Objet : IXELLES. Avenue Molière, 210 (arch. J. Ramaekers, 1927).
PERMIS UNIQUE : restauration du hall d'entrée de l'immeuble.

En réponse à votre courrier du 30 octobre, reçu le 30 octobre 2017, nous vous communiquons ***l'avis conforme favorable sous réserves*** émis par notre Assemblée en sa séance du 8 novembre 2017.

Figure 2 : Vue de l'intérieur du hall d'entrée au rez-de-chaussée à l'origine (Le Document, n°7, vol. III, 1930)

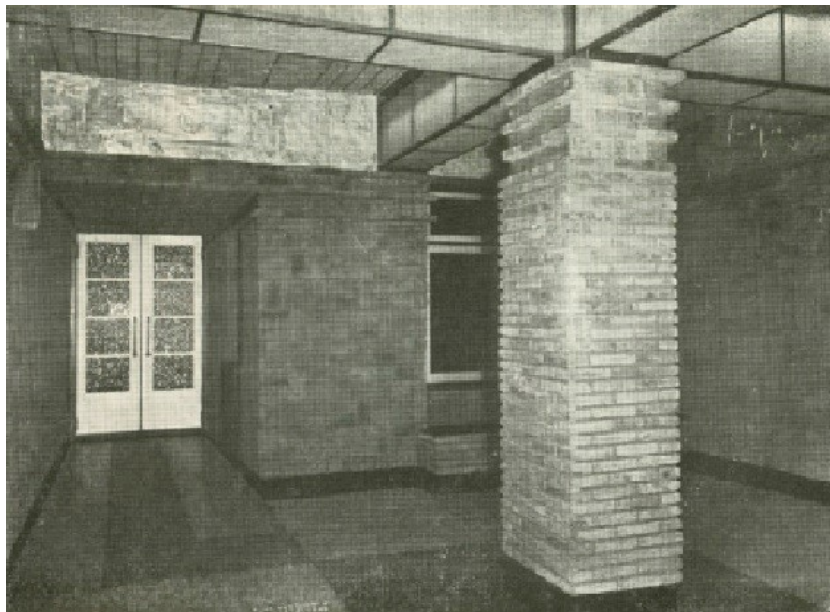
Les parties communes intérieures de cet immeuble (hall d'entrée, cage d'escalier et cage d'ascenseur), très soignées à l'origine, témoignent de l'expressionnisme de l'architecture, visible aussi en façades (Figure 2). A l'intérieur, les parois, plafonds et piliers sont en maçonneries de briques, avec un travail dans les tons utilisés (briques beige, ocre, violette, brune avec des joints gris foncé) et un agencement recherché des maçonneries. Les appuis de fenêtres et la banquette sont recouverts d'un carrelage en céramique bleu océan. Sous le plafond du hall d'entrée, se trouvait une frise en bas-relief aujourd'hui disparue et malheureusement peu documentée. Le revêtement de sol est formé d'un dallage géométrique de marbres noir, brun tacheté et beige rosé. Les vitrages des fenêtres et des luminaires, aussi géométriques, répondent au dessin du sol. Une peinture argentée recouvrait de nombreux éléments du hall d'entrée, comme les menuiseries (panneaux des portes, boîtes aux lettres, châssis des fenêtres), les quincailleries des châssis de fenêtres, les luminaires du hall d'entrée, certains éléments des cages d'escalier et d'ascenseur comme les parois (enduit « peigné » aux murs), le plafond et les menuiseries (panneaux des portes). Cette recherche chromatique d'inspiration Art Déco est caractéristique du travail de Joe Ramaekers, qui l'a particulièrement mis en œuvre dans cet immeuble, l'un des plus importants de sa carrière bruxelloise (d'après l'étude historique menée par l'APEB, 06/2017).

Figure 3 : Vue actuelle de l'intérieur du hall d'entrée au rez-de-chaussée (APEB, « Immeuble à appartements Avenue Molière 210 à Ixelles, Etude historique et matérielle des parties communes », Volume II : illustrations, page de couverture, juin 2017)

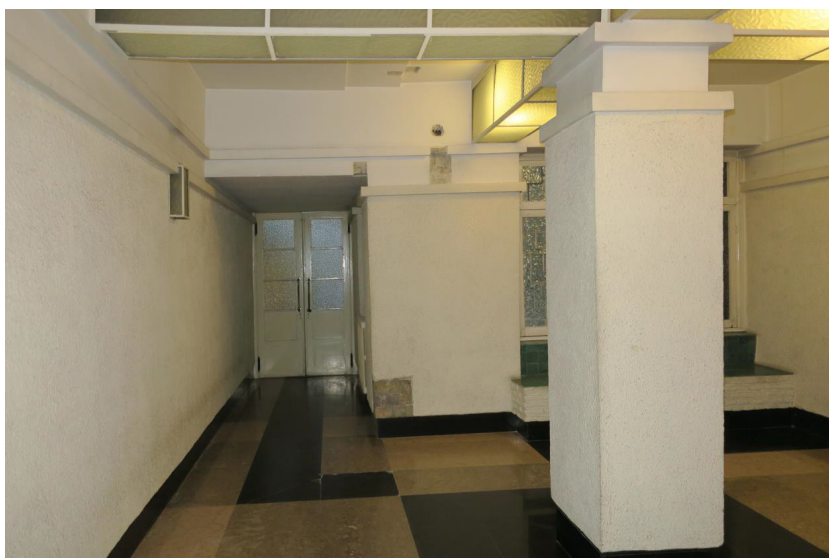
L'ensemble du hall d'entrée et de la cage d'escalier est aujourd'hui dissimulé en grande partie sous une couche de crépi blanc cassé (Figure 3). Les menuiseries, les luminaires et les radiateurs sont également peints dans les tons clairs.
